कार्यालय अधिशासी अभियंता, पी0एम0जी0एस0वाई0 खण्ड, लो0नि0वि0, अल्मोडा के माह 05/2015 से 09/2018 तक के लेखा-अभिलेखों पर निरीक्षण प्रतिवेदन जो श्री एस0एस0 राणा, श्री देवेन्द्र कुमार दिवाकर, सहायक लेखापरीक्षा अधिकारियों एवं श्री पवन कुमार, लेखापरीक्षक द्वारा दिनांक 04.10.2018 से 10.10.2018 तक श्री आई0के0 जुयाल, वरिष्ठ लेखापरीक्षा अधिकारी के पर्यवेक्षण में सम्पादित किया गया।

**प्रस्तर-1: आई0आर0सी0 विशिष्टियों के विपरीत जियोमैट्रिक डिजाईन में कैरेज-वे की चौड़ाई अधिक किए जाने से रु0 26.21 लाख का परिहार्य व्यय।**

**Dead end point of the road**

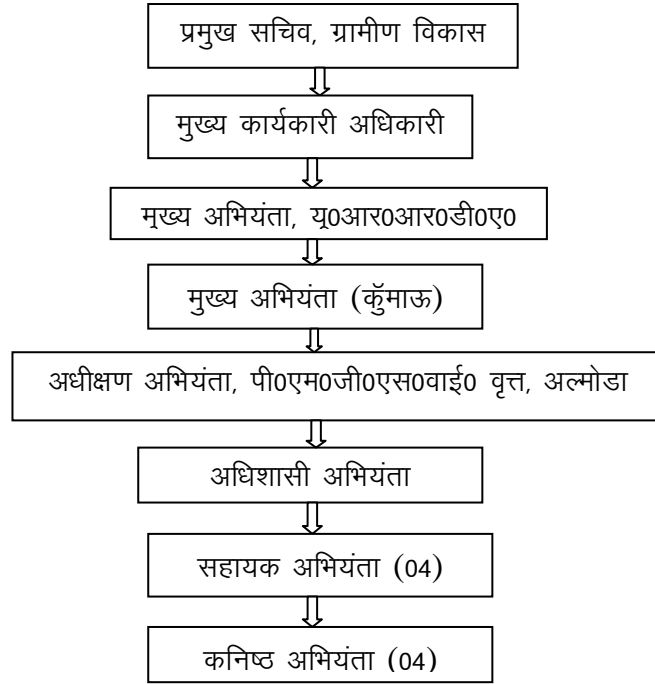
अधिशायी अभियंता, पी0एम0जी0एस0वाई0 खण्ड, लो0नि0वि0, अल्मोडा के निर्माण कार्यो के लेखा-अभिलेखों की विस्तृत जाँच में पाया गया कि लिंक मार्ग बमस्यू से खुशियालकोट मोटर मार्ग में प्रति दिन यातायात हेतु ए0ए0डी0टी0 की संख्या 27 तथा सी0वी0पी0डी0 11 एवं अन्तिम बसावट के छोर (dead end) तक ही मोटर मार्ग होने के बावजूद भी सड़क की चौड़ाई 3.75 मी0 प्रावधानित एवं सम्पादित की गई, जबकि विशिष्टियों के अनुसार लिंक मार्ग में प्रति दिन 100 से कम मोटर वाहनों का यातायात घनत्व तथा dead end होने पर सड़क की चौड़ाई 3.00 मी0 होनी चाहिए थी। लेखापरीक्षा दल द्वारा मार्ग के भौतिक निरीक्षण में पाया गया कि उक्त मोटर मार्ग रानीखेत-खैरना मोटर मार्ग से प्रारम्भ होकर अन्तिम बसावट खुशियालकोट जनसंख्या 676 में 4.27 किमी0 तक निर्मित किया गया था जैसा फोटोग्राफ से ज्ञात किया जा सकता है। इस प्रकार, निर्धारित

मानकों से अधिक 0.75 मी० चौड़ाई में ग्रेनुलर सब-बेस, डब्ल्यूबीएम० एवं बिटुमिन (पी०सी०) कार्य किए जाने पर रु० 26.21 लाख का परिहार्य व्यय किया गया। अधिक चौड़ाई में किए गये कार्य पर परिहार्य व्यय का विवरण निम्नवत् है:-

लेखापरीक्षा द्वारा इंगित किए जाने पर अधिशासी अभियंता ने अपने उत्तर में बताया कि भविष्य में आगे की बसावटों के संयोजन की सम्भावना को ध्यान में रखते हुए कैरेज-वे की चौड़ाई 3.75 मी० रखी गयी। उत्तर स्वीकार्य नहीं है क्योंकि मोटर मार्ग में कैरेज-वे की चौड़ाई मार्ग में प्रति दिन यातायात घनत्व एवं उसके अन्तिम बसावट (dead end) या थ्रू-रूट होने के आधार पर निर्धारित होता है। प्रश्नगत मार्ग में यातायात घनत्व अर्थात् ए०ए०डी०टी० मात्र 27/सी०वी०पी०डी० 11 होने तथा मार्ग के अन्तिम छोर की बसावट होने पर मार्ग की चौड़ाई मात्र 3.00 मी० ही होनी चाहिए थी। मात्र भविष्य की सम्भावना के आधार पर मार्ग की चौड़ाई निर्धारित नहीं की जा सकती वल्कि उसके आगे मानकों के अनुसार बसावट भी होनी चाहिए, जिसे संयोजन किया जा सकता है। निरीक्षण जाँच में भी संयोजित बसावट के आगे कोई अन्य असंयोजित बसावट नहीं देखी गयी।
